対策箇所説明図

[A-A断面拡大図]

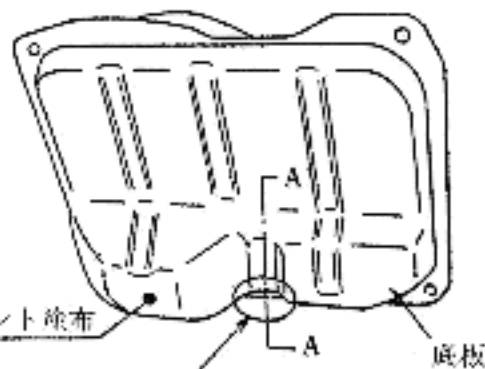
欠陥発生箇所

[成形不良により、R寸法の小さいものがあるため、亀裂が入るおそれがある。]

[全車両、燃料タンクを良品と交換する。]

対策内容

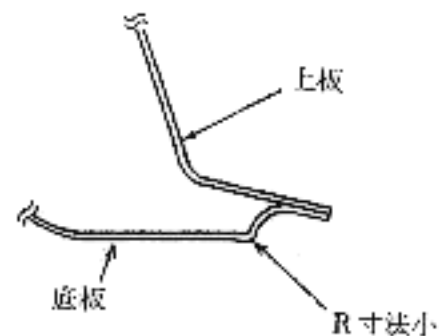
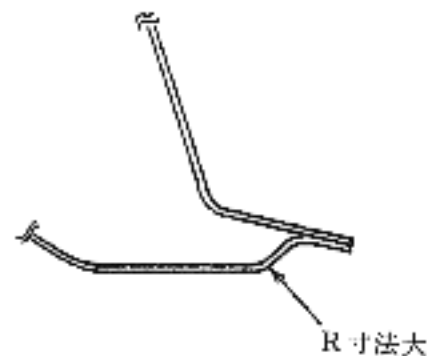
対策前

対策後
